Treść zapytań do treści specyfikacji istotnych warunków zamówienia (SIWZ)  
wraz z wyjaśnieniami i ZMIANA Nr 2 treści SIWZ, zgodnie z art. 38 ust. 2, 4 i 12a ustawy z dnia  
29 stycznia 2004 r. Prawo zamówień publicznych (Dz. U. z 2015 r., poz. 2164) – dalej UPZP,  
zamieszczone na stronie internetowej w miejscu udostępnienia SIWZ,

w dniu 08.04.2016 r.

Dotyczy: postępowania o udzielenie zamówienia publicznego prowadzonego w trybie przetargu nieograniczonego pn. „Przebudowa i modernizacja nawierzchni ulic w Bydgoszczy w 2016 roku – pakiet I”, Nr sprawy 014/2016.

**szczegół wykonania chodnika z kostki betonowej  
przy ul. Swobodnej / Piłsudskiego**

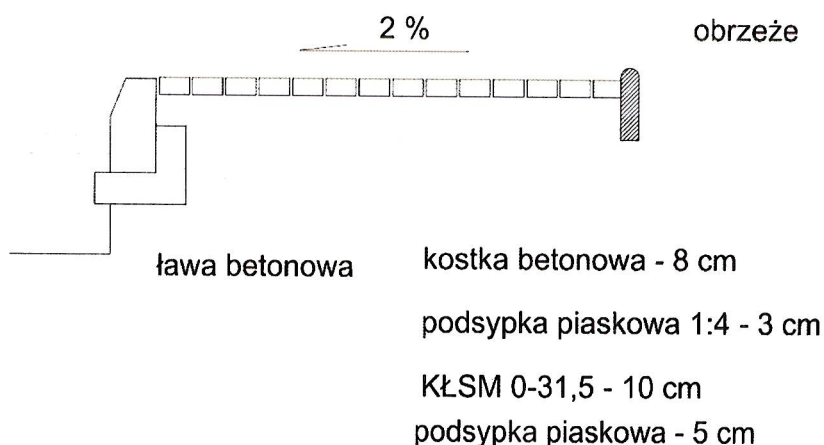
Prosimy o zaznaczenie na planie sytuacyjnym nawierzchni chodników i wjazdów przeznaczonych do rozbiórki, jak i do wybudowania. Ponadto prosimy o załączenie przekroju normalnego dla konstrukcji chodników i wjazdów budowanych wzdłuż modernizowanych ulic.

*Dokładny zakres remontów chodników i wjazdów będzie przedstawiony w terenie Wykonawcy, z którym będzie podpisana umowa. Konstrukcja chodników i ilości są opisane szczegółowo w przedmiarze, poniżej przedstawimy przekrój chodnika z kostki betonowej:*
